茨城県原子力安全対策委員会
東海第二発電所
安全性検討ワーキングチーム(第24回)
ご説明資料

委員からの指摘事項等を踏まえた論点及び 県民意見を踏まえた論点への説明

2023年7月6日

日本原子力発電株式会社

可搬型モニタリング・ポスト及び可搬型気象観測設備の配置の概要図

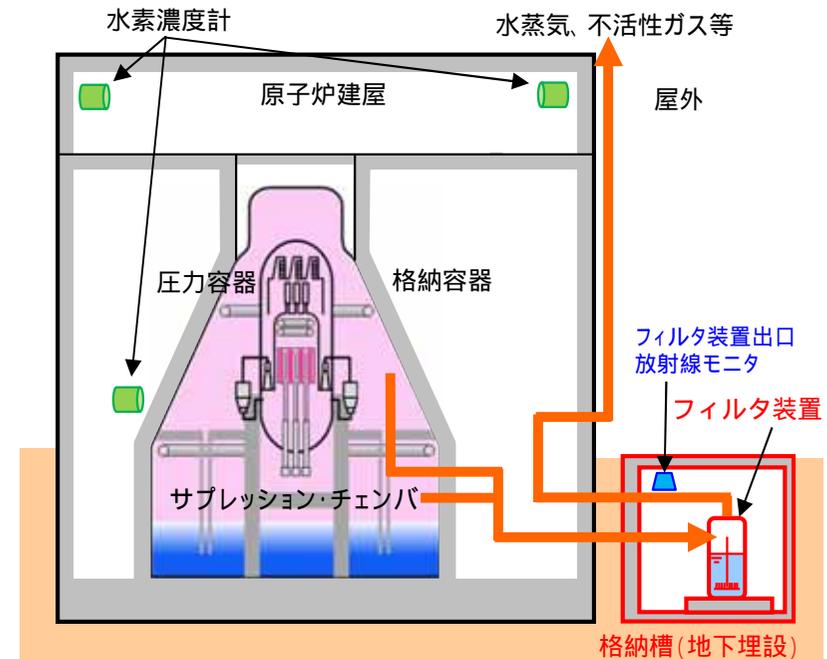
中央制御室について、放射性プルーム通過時の遮へい機能付きの待機所の設置とあるが、放射性プルームの通過を
どういう風に察知するのか。

プルームの方向や拡散を誰がどのような方法で判断するのか。

- 発電所海側等での監視・測定，緊急時対策所の加圧判断を行えるよう可搬型モニタリング・ポストを原子炉建屋の各方位のアクセスルートを検討した位置に設置する(現場状況により，原子炉建屋からの方位が変わらない場所に設置場所を変更する)。可搬型モニタリング・ポストは設置する10台に加えて予備2台を保管する。
- 気象観測装置が機能喪失した際に代替できるよう可搬型気象観測設備を気象観測設備近傍に設置する。可搬型気象観測設備は設置する1台に加えて予備1台を保管する。

ブローアウトパネル関連設備配置概略図

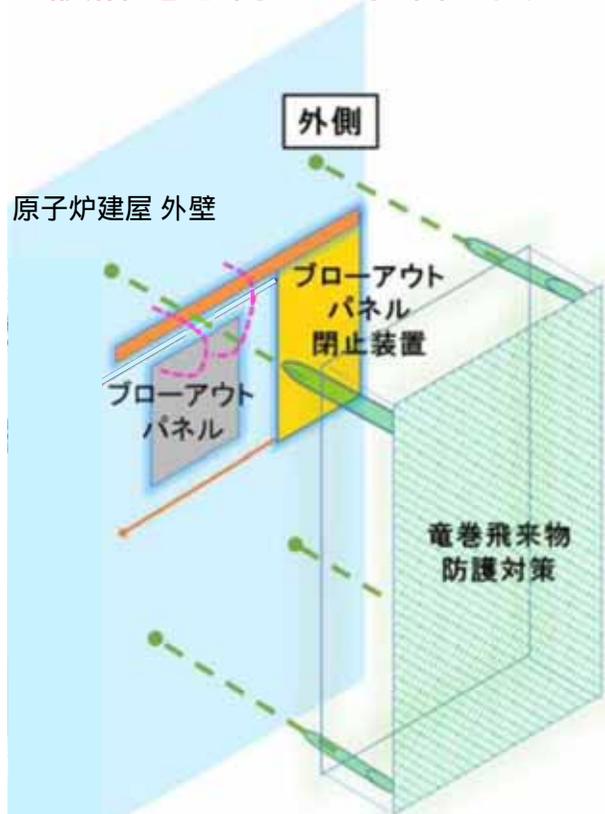
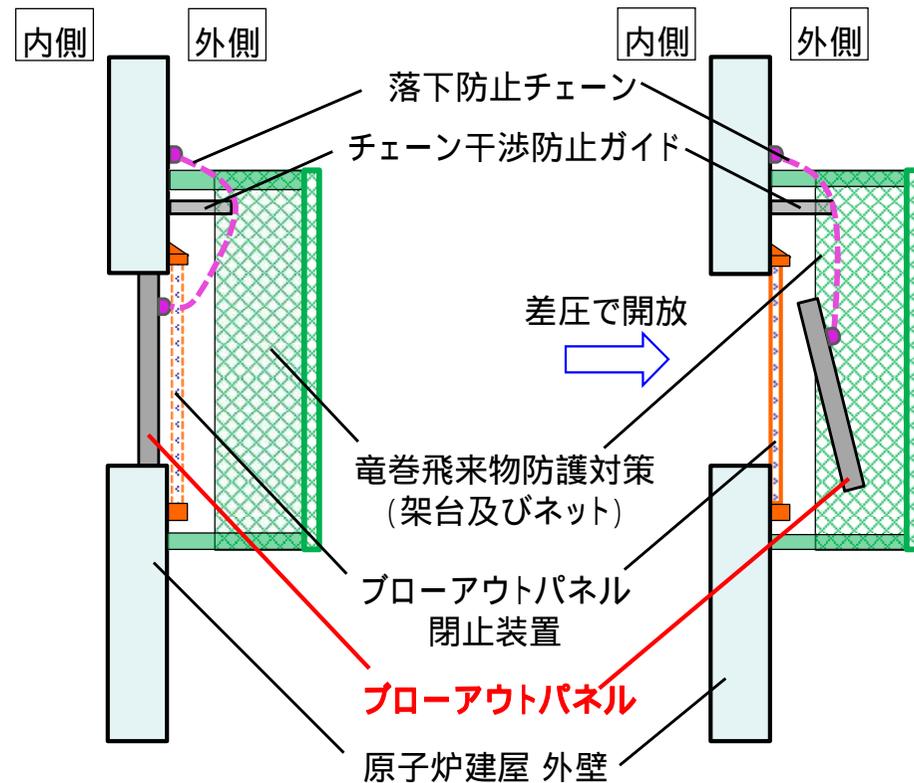
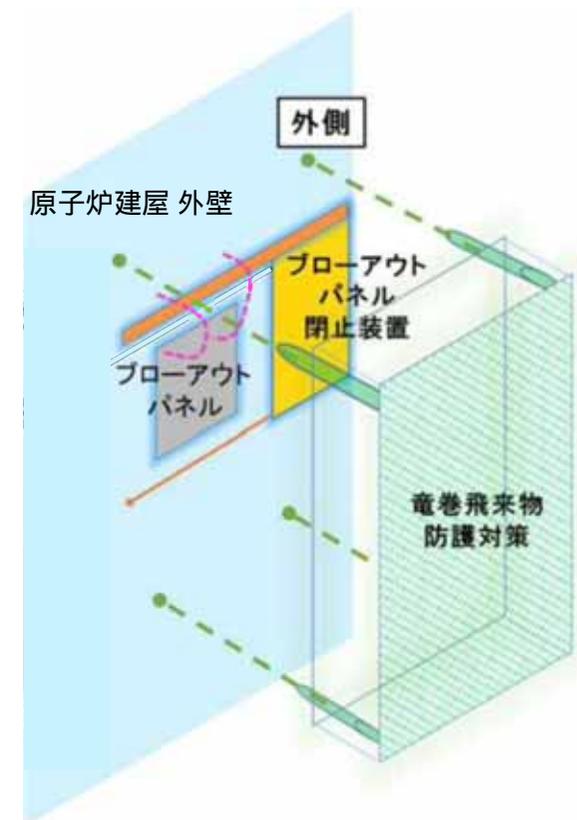
ブローアウトパネル閉止装置というのは，スライド扉を閉めて閉じるということによいか。

ブローアウトパネル閉止装置は，ブローアウトパネルが開放された状態で開口部の閉止及び再開放が可能なスライド扉状の機構であり，電動及び人力により動作が可能である。

解析コードのモデル・実験解析 (SAFERコードの例)

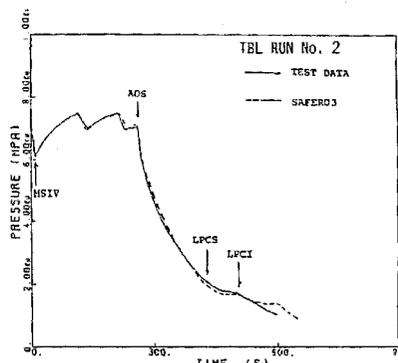
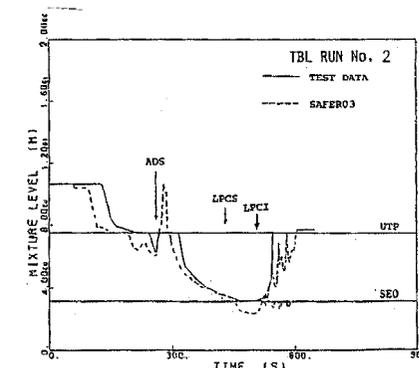
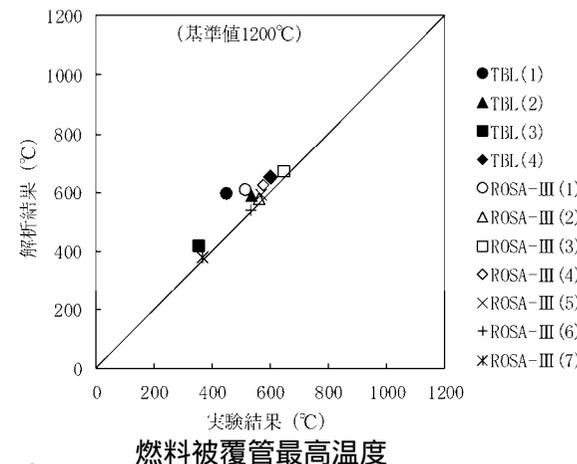
84ページですか、この絵を見て少し心配になったことがあるので、補足説明していただきたいんですが、固定の装置がうまくいかなくて、可搬型の、ここでいうと消防自動車のようなので炉心に水を注入するということですが、実際にこれは冷却できるのか、確認はされたんでしょうか。

そこで、炉心の熱と、あと圧力容器とか、構造材がいっぱいありますよね。そういう熱の評価はしているんですか。

心配しているのには、コードで評価しても、しきれない難しい問題があるんですよ。圧力容器の中の一番下のほうが冷たい水で、だんだん温度が高い水になってきて、水面では加熱蒸気と。そういった現象をMAAPでは解析できないと思うんです。難しい。だから、ECCSの評価というのが世界中で実験でやっているんです。だから、これも実験でやらないと確かなことは言えないんじゃないかなというふうに心配しているんです。その辺はどのように考えますか。

炉心の周りのシュラウドとか、集合体の支持板とか、そういった構造材の熱についても計算に入れていますか。要するに、崩壊熱だけではなくて、構造材の熱もとらないと冷却しきれないですよ。そして、冷却が間に合わないと、燃料温度が上昇して破損すると。そういう事態になるんで、その辺は厳密に評価しないとちょっと心配なんですね。

次ページで例示するSAFERコードやMAAPコードでは、構造材が保有する熱の冷却材への移行を考慮している。なお、運転中の中性子照射に伴う炉内構造物の発熱量は燃料の崩壊熱(事故発生直後に数十～数百MW)に比べて十分小さい。

SAFERコードは、炉心部の熱流動を模擬可能であり、従来よりBWRプラントのLOCA解析に用いられてきた実績を有する。

実験値(実線)と計算値(点線)が同じ傾向を示している

実験値(横軸)に対して計算値(縦軸)の
ほうが高く、適切な保守性を有している

原子炉隔離時冷却系による原子炉冷却

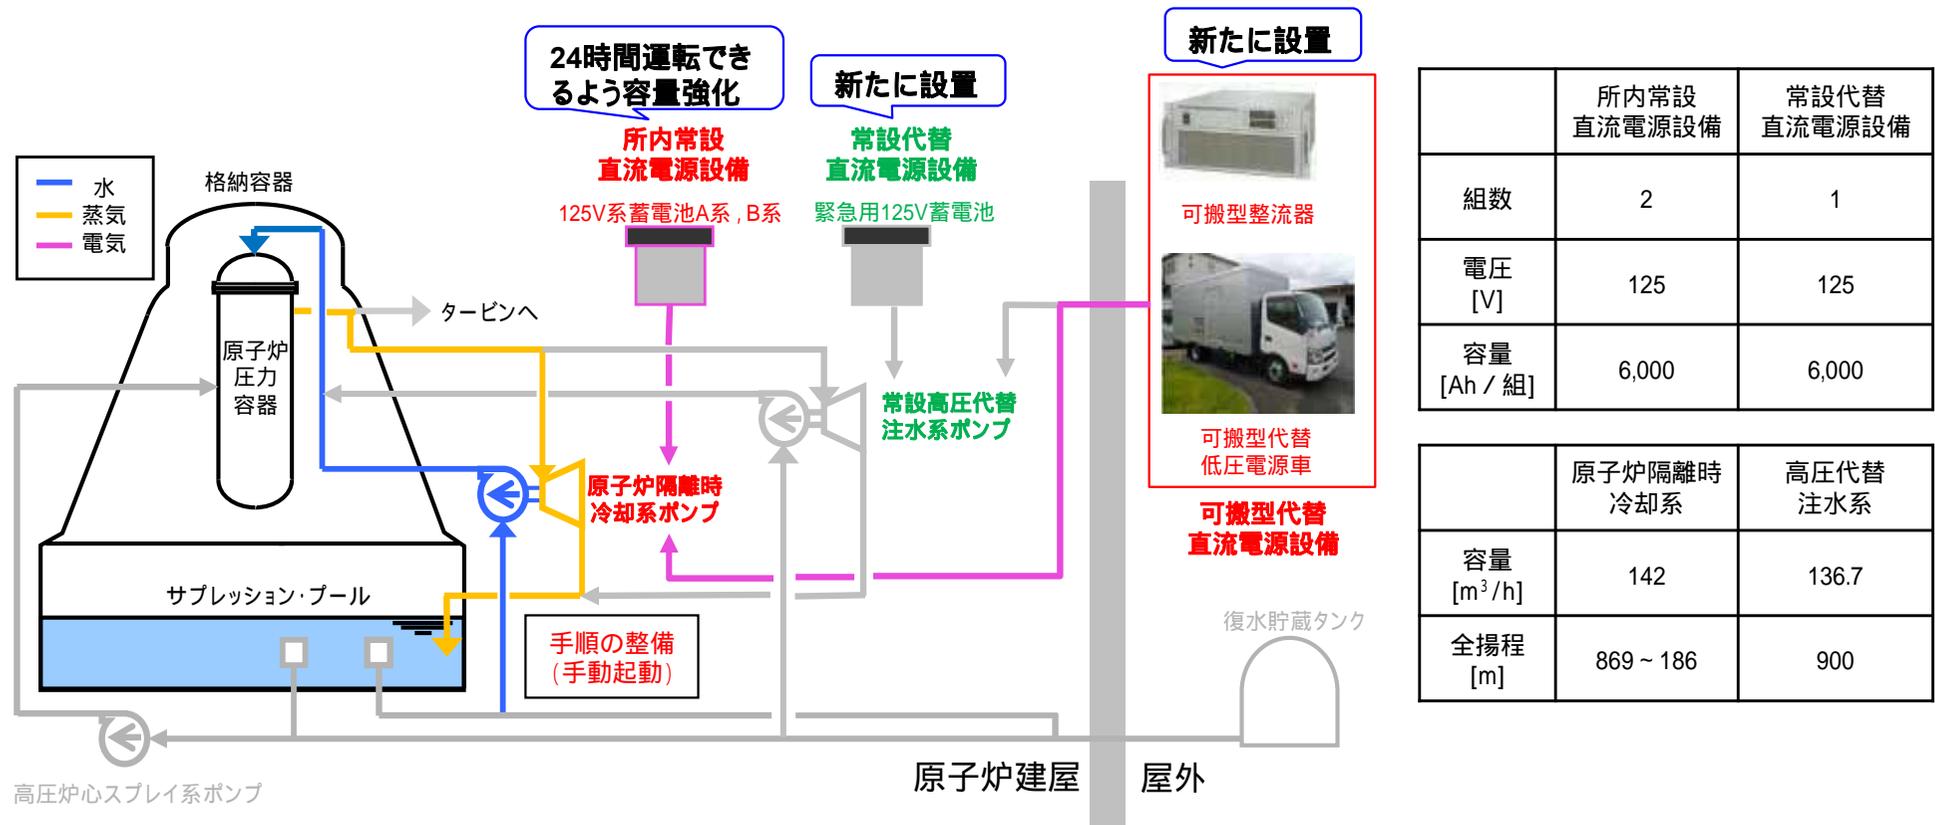
交流電源、及び直流電源が喪失した場合の隔離時冷却系(RCIC)の運転可能時間と特性の把握と運転要領(2月2日に県が主催した日立市での地元説明会では、原子力規制庁の資料にRCICの記述が見られず、説明もなかったが、東海第二には福島第一で立派に機能したRCICは設置されていないのでしょうか?)

RCICが設置されている場合、極めて重要な役割を果たすRCICを常用系としておくことの是非について(福島第一1号炉では非常用復水器を常用系としていたことの弊害が発生している。非常用設備と同等の管理が望ましいのではないか?)

- ・RCICは、直流電源のみで作動可能であり、直流電源喪失時にも現場で手動起動できる手順を整備している。
- ・また、RCICの作動に必要な所内常設直流電源設備は容量を強化しており、全交流動力電源喪失時には不要負荷の切り離しにより、**事象発生から24時間は枯渇しない設計**としている。
- ・所内常設直流電源の蓄電池が枯渇する前に可搬型代替直流設備によりRCICの運転継続に必要な直流電源を確保できる設計としている。
- ・なお、RCICと同様の機能(蒸気駆動であり、全交流動力電源喪失時にも使用可能)を有する高圧代替注水系を新たに設置する。

代替循環冷却系の多重化

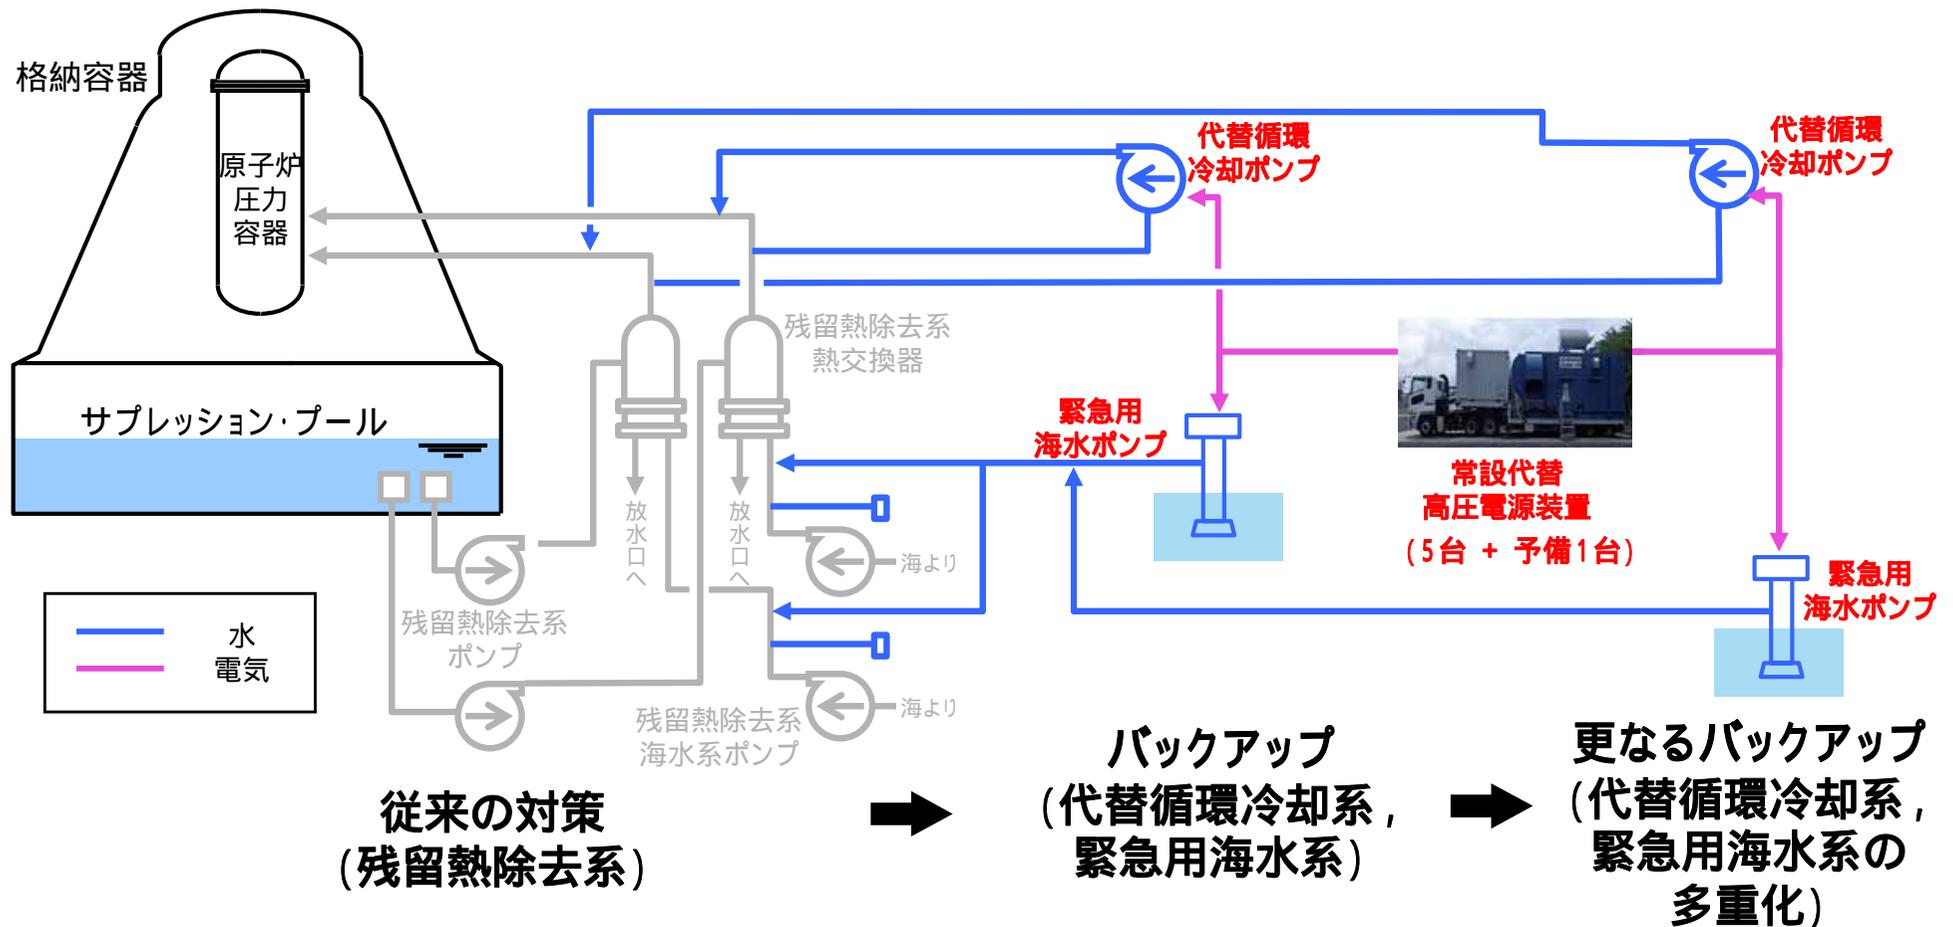
~代替循環冷却系を多重化する…とあるが、

駆動系(電源)や制御系はどの様な多重化になるのか? P.4

- ・代替循環冷却系の駆動源となる常設代替高圧電源装置は複数台配備されている。
- ・多重化した代替循環冷却系それぞれに独立した制御回路を有しており、手動でポンプの起動停止等を行う設計としている。

東海第二発電所の原子炉隔離時冷却系(RCIC)

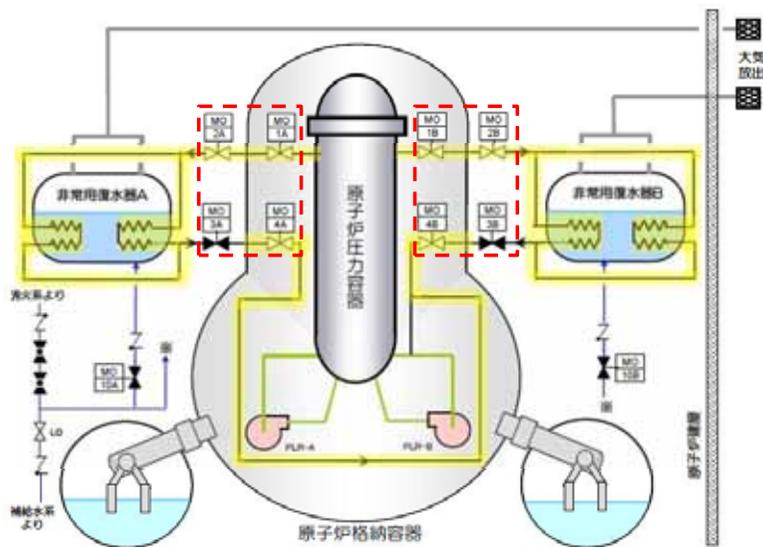
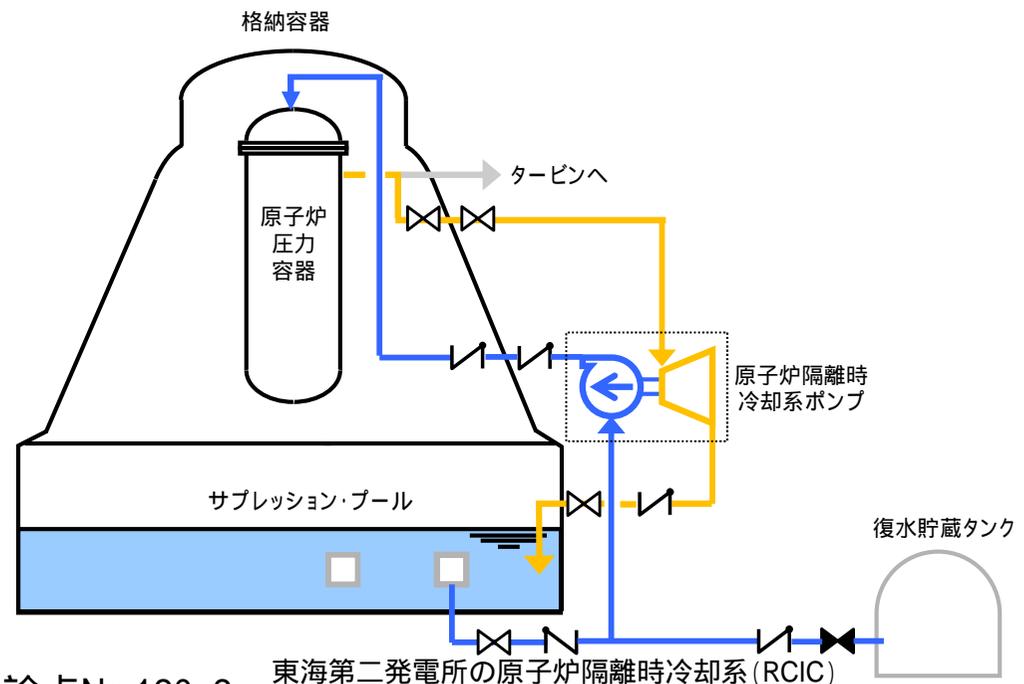
格納容器隔離弁の閉鎖ロジック(原子炉冷却を格納容器隔離よりも優先させた隔離弁の閉鎖ロジックとするべき。従来の「閉じ込める」を最優先することの問題点)

- ・格納容器隔離弁は、**プラントの異常** (原子炉水位の低下等) を検知した場合に、**原則として、自動的に閉状態**となる設計としている(「閉じ込める」機能)。
- ・ただし、**原子炉への注水機能を有する非常用炉心冷却系等の系統**については、「閉じ込める」機能よりも「**冷やす**」機能を優先した設計としている。
- ・なお、**福島第一原子力発電所1号機の非常用復水器(IC)** (原子炉への注水機能なし) は、制御用電源が喪失した場合に格納容器隔離信号が発信する設計のため、「閉じ込める」機能が優先され自動隔離されたが、**2号機及び3号機の原子炉隔離時冷却系(RCIC)** (原子炉への注水機能あり) は「冷やす」機能が優先され、自動隔離されず、**原子炉への注水が継続**された。

東海第二発電所のRCIC(福島第一原子力発電所2,3号機と同じ)は、原子炉への注水機能があるため、「閉じ込める」機能よりも「冷やす」機能が優先される設計であり、制御用電源喪失により隔離信号が発信した場合でも自動隔離されず、原子炉への注水が継続される。

代替循環冷却系の系統概要図

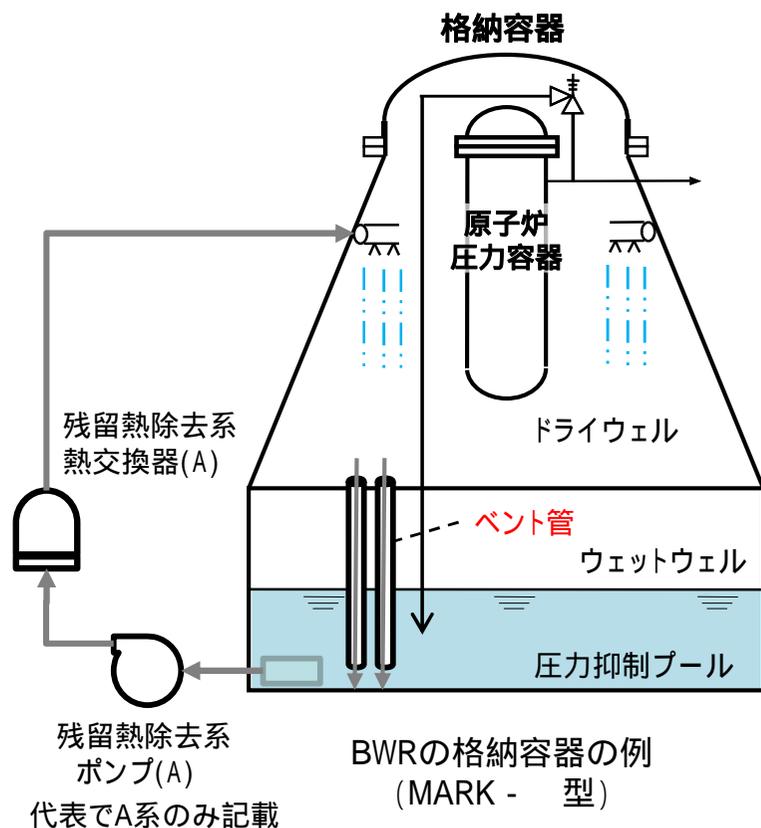
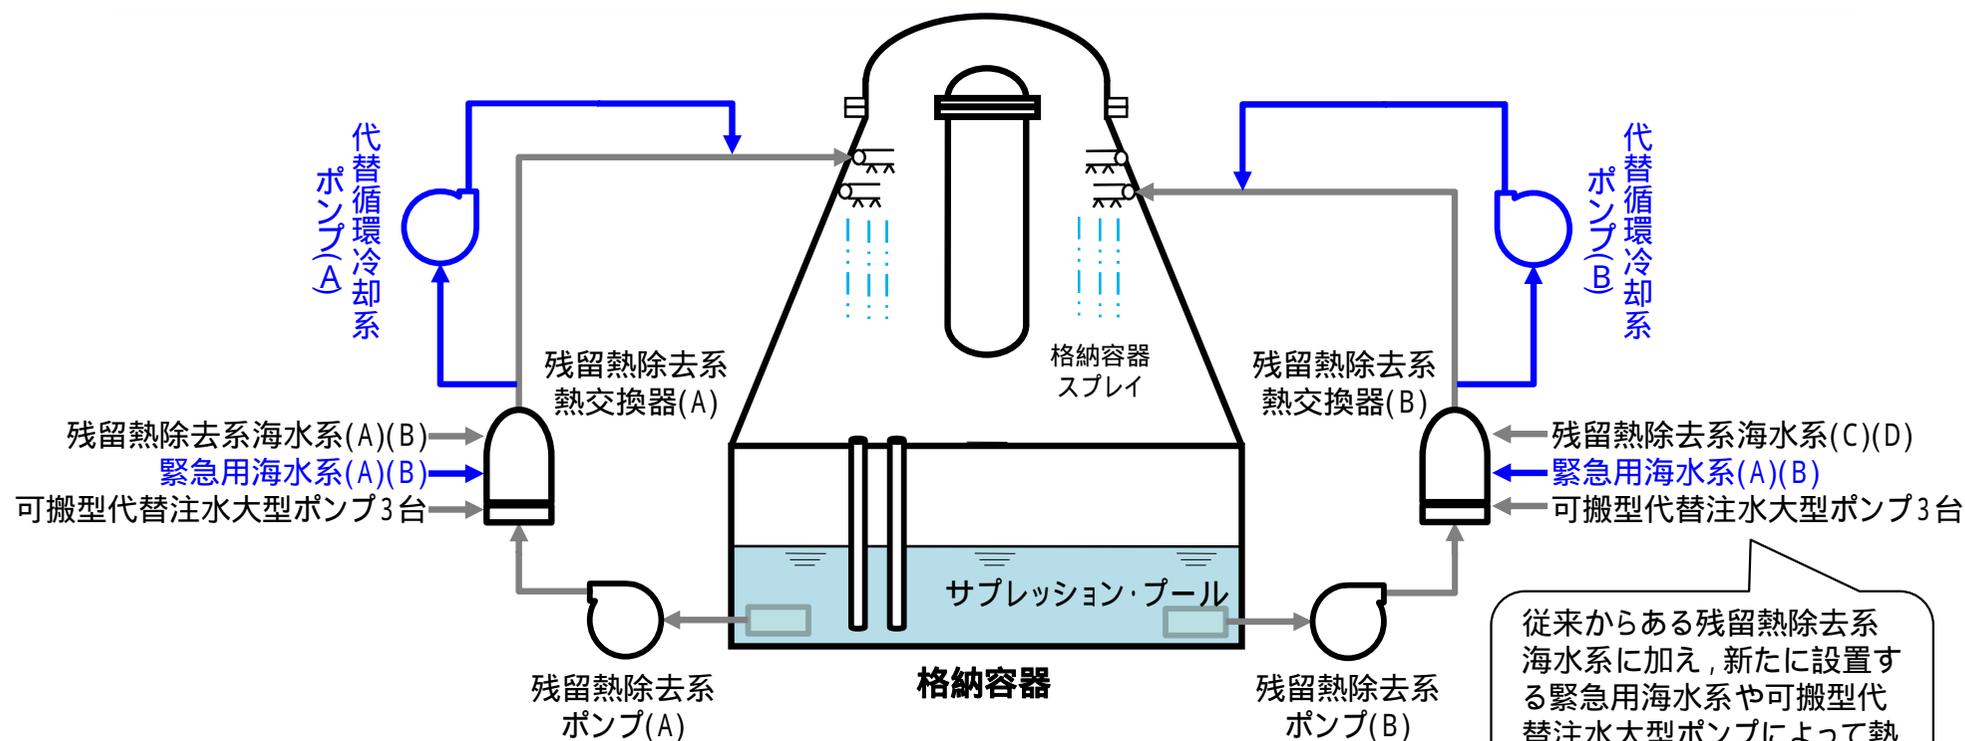
本来、原発の設計では、「原子炉格納容器」が「放射能の一般環境への放出を食い止める。」という、この役目を担っていたはずであるが、規制庁の住民説明資料p45「冷やす、閉じ込める、ための手段(重大事故時) (2/2)(代替循環冷却系について)」の説明では、「原子炉熱出力に対する格納容器の自由体積が小さい。」として、東海第二発電所の欠陥を認めている。ところが、この欠陥を残したまま審査をする理由説明がない。本来ならば、自由体積を拡大させることを原電に要求するのが筋である。

質問 圧力容器が小さいとの説明。これは何を意味することか。どの位小さいものか。どう理解すればよいか。

○東海第二発電所のMARK- 型格納容器の特徴として、他の国内BWRプラントよりも原子炉熱出力に対する格納容器の自由体積が小さく、従来からの格納容器除熱機能が喪失した場合に格納容器ベントまでの時間が短いという点があり、次ページ以降に示す対策を行っている。

○東海第二の重大事故等対策では、事故後短期で格納容器ベントの実施に至ることがないように、**代替循環冷却系**を設置し、**格納容器ベントよりも優先的に使用することとしている。**また、**設置許可基準規則の要求以上の対応として以下を実施することとしている。**

- ・**代替循環冷却系のさらなる信頼性向上のため、代替循環冷却系を多重化**
- ・**格納容器内の可燃性ガス濃度上昇を抑制するため、代替窒素封入系(可搬型窒素供給装置)を設置(論点No.122-5ページ参照)**
